AMENDMENT 1
AMENDEMENT 1

Information technology equipment – Immunity characteristics – Limits and methods of measurement

This amendment has been prepared by subcommittee CIS/I: Electromagnetic compatibility of information technology equipment, multimedia equipment and receivers.

Figure A.6 – Example test set-up for A.2.6 with secondary device using the method A.2.2

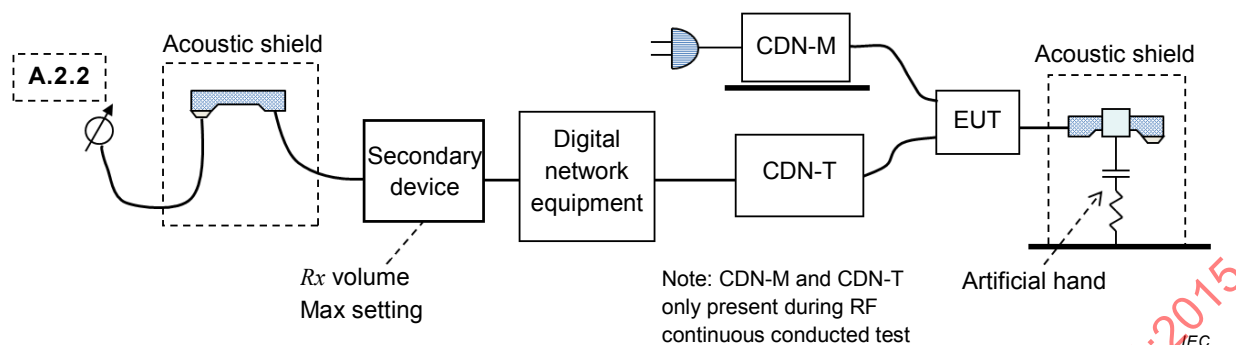
A.2.6 Measurement method: demodulation sent to digital lines

For systems that connect to a digital transmission system it is not generally possible to break into the line, as is done in A.2.4 for analogue lines, in order to measure the 1 kHz tone that is demodulated by the EUT and sent to line during the testing of continuous RF disturbances. This is especially the case for Voice over IP (VoIP) applications where the audio sent to line is encoded into packets that may be sent for example via an Ethernet or DSL transmission system.

For such digital lines a call shall be established to another telephony device, known as the 'secondary device'. While applying the continuous RF disturbances to the EUT, the acoustic output from the secondary device (the received audio signals from the EUT) shall be measured using the method given in A.2.2 (See example test setup given in Figure A.6). Where lossless acoustic coupling to the secondary device cannot be achieved then the method of A.2.3 shall be used (See example test setup in Figure A.7). The limit levels defined in Table A.2 or A.3 shall be applied to the respective method. It is acceptable to perform the test twice: once while monitoring the demodulated audio levels, and again while evaluating other performance criteria.

Figure A.7 – Example test set-up for A.2.6 with secondary device using the method A.2.3

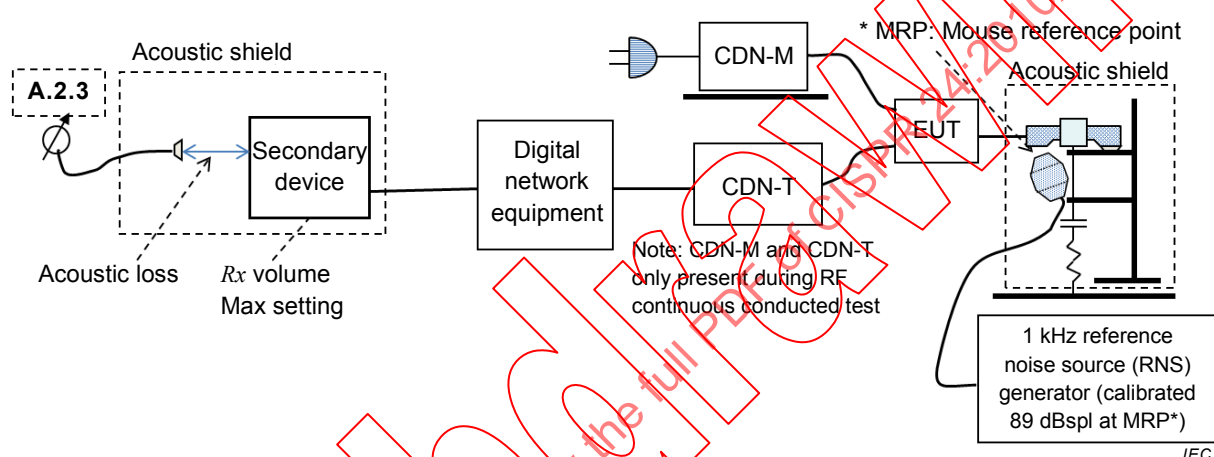
When using the method of A.2.3 in order to calibrate the link a 1 kHz Reference Noise Source (RNS) shall be applied to an artificial mouth, in order to generate a known sound pressure level of 89 dB(spl). The reference noise source is coupled to the microphone of the EUT and the output at the receiver of the secondary device is measured. To obtain the actual reference level, subtract 35 dB from the measured value. The background noise shall be at least 15 dB below the established reference level. The reference noise source and artificial mouth are then removed. The acoustic measurements are then relative to the reference level established with the RNS.

The following points shall be considered:

- Ideally the secondary device should be the same as the EUT.
- The secondary device should be located outside of the test environment, for example in a remote screened room or outside the test chamber and where possible in an acoustically quiet environment.
- Cables leaving the test environment may require additional radio frequency filtering.
- The secondary device should, where applicable, be set up with the same configuration, for example, the setting of gain, noise cancellation and volume control.
- All loudness ratings should be set to their nominal values.
- There is no need to physically break into the line in order to measure the 1 kHz tone sent to line.
